# 重要資訊 — Dell OptiPlex 790/990

## 主機板

Dell OptiPlex 790/990 電腦現已搭載新型主機板，但不提供以下元件：

圖 1. 配備散熱器的舊型主機板

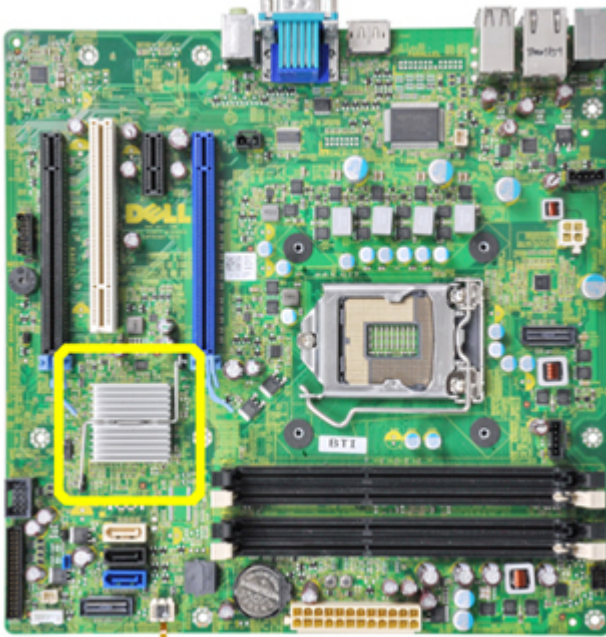
下圖中為配備散熱器的舊型主機板。

所有採用 A11 版或更高版本的主機板將不包含散熱器。

註: 如果將 BIOS 降級為低於 A11 版的更舊版本，將會顯示錯誤訊息。

圖 2. 卸下配備熱感應器和散熱器的主機板

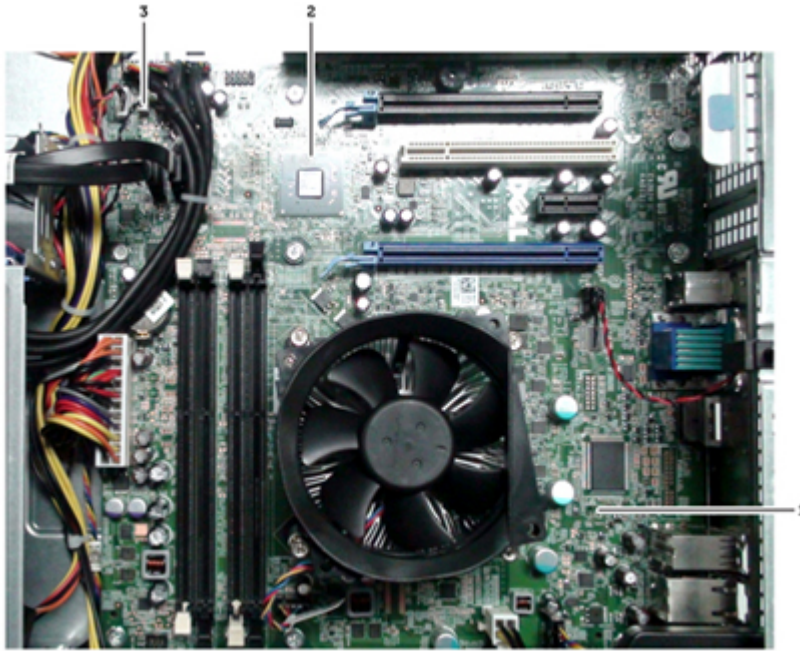
僅需要從桌上型機箱拆下電源供應器熱感應器。

1. 熱感應器連接器 1 和纜線已卸下
2. 晶片組散熱器已卸下
3. 熱感應器連接器 2

註: 如果您已針對桌上型機箱將主機板更換為新型主機板, 請務必確認 BIOS 版本為 A11 或更高版本。

警告: 如果您未更新 BIOS, 在開機自我測試 (POST) 期間可能會出現 Alert! Chipset heat sink not detected (警報! 未偵測到晶片組散熱器) 錯誤訊息。
